**Projekt docelowej organizacji ruchu
na ul. Dembowskiego we Wrocławiu**
/ korekta oznakowania pionowego i poziomego /

Projekt organizacji ruchu docelowego
/ Przejście dla pieszych P-10 /

01.OR

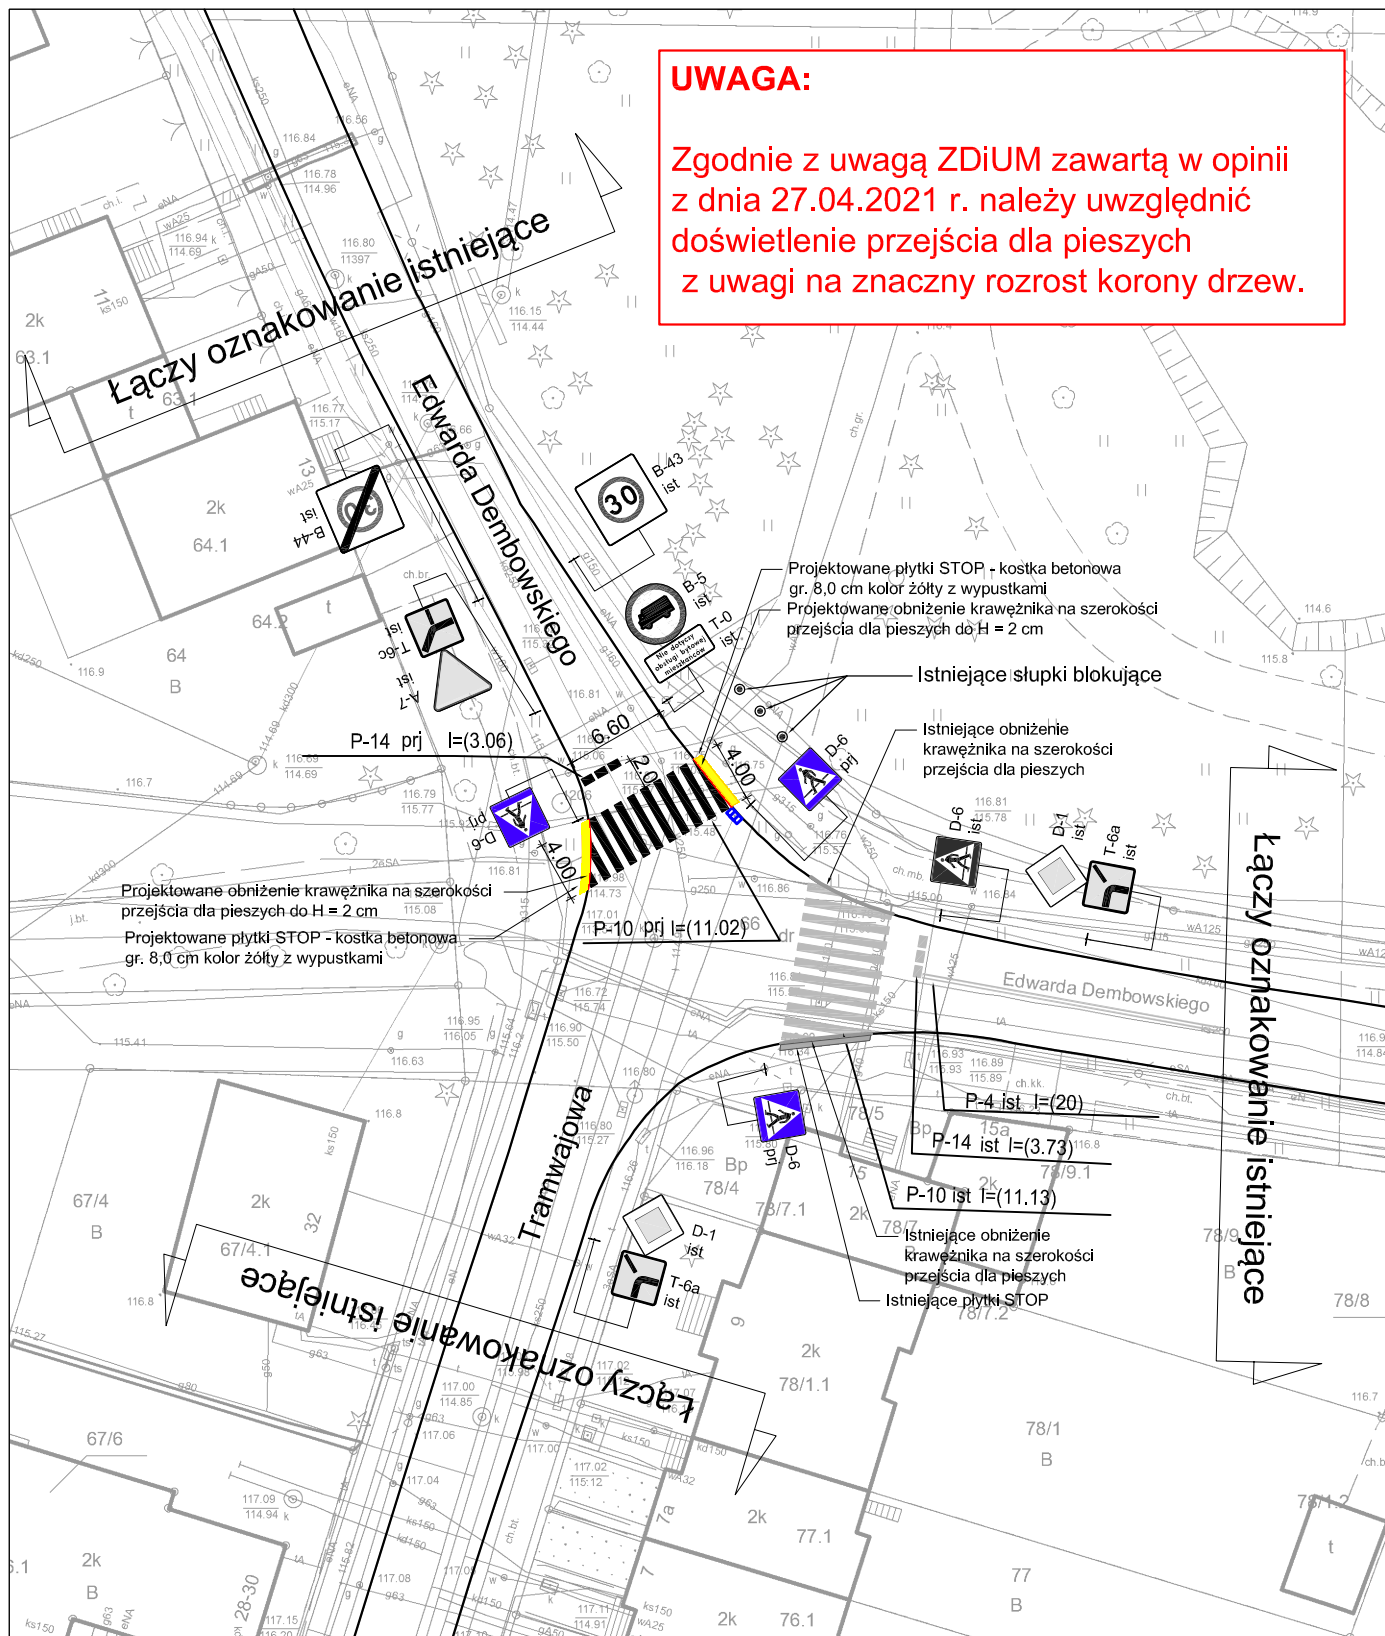
Zgodnie z uwagą ZDiUM zawartą w opinii z dnia 27.04.2021 r. należy uwzględnić doświetlenie przejścia dla pieszych z uwagi na znaczny rozrost korony drzew.
